Procès-Verbal de Synthèse du Commissaire enquêteur

ENQUÊTE PUBLIQUE

relative au projet de
révision du PLU de la
commune de Chambry

Dossier n°E25000036/77

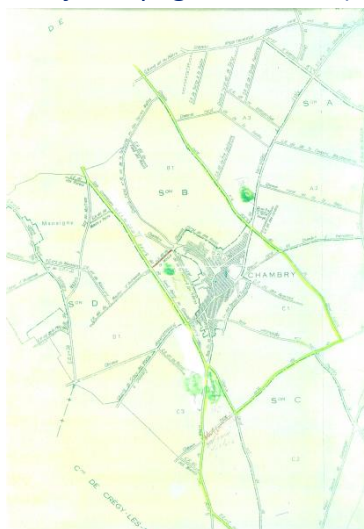
- Compléter la thématique « milieux aquatiques et zones humides » dans le PADD notamment par la prise en compte des alertes zone humide de la DRIEAT ainsi que la compétence GeMAPI ;

La cartographie des Enveloppes d'alerte zones humides en Île-de-France (source <https://www.drieat.ile-de-france.developpement-durable.gouv.fr/>) est ajoutée dans le RP, p.114 (voir extrait de carte ci-après)

Obs DOC RP03 : Maire de Chambry

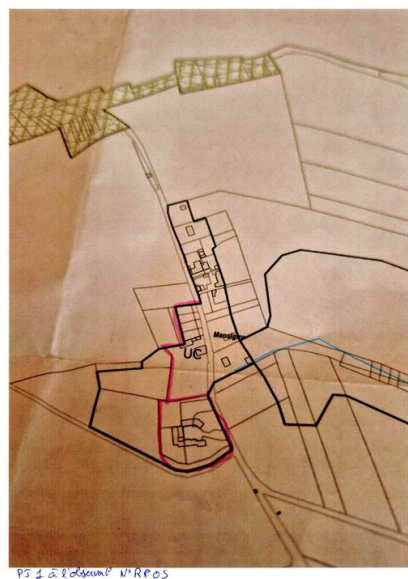
Maire de la commune de Chambry, il a été demandé la suppression de la mention A urbaniser. Sur le secteur AUB devient UB le secteur AUa devient UA sur la partie Rue de Meaux .

Zonages : Les zonages sont modifiés tels que demandé par la commune. Cela a été discuté et entendu lors de la réunion de restitution du PV de Synthèse.
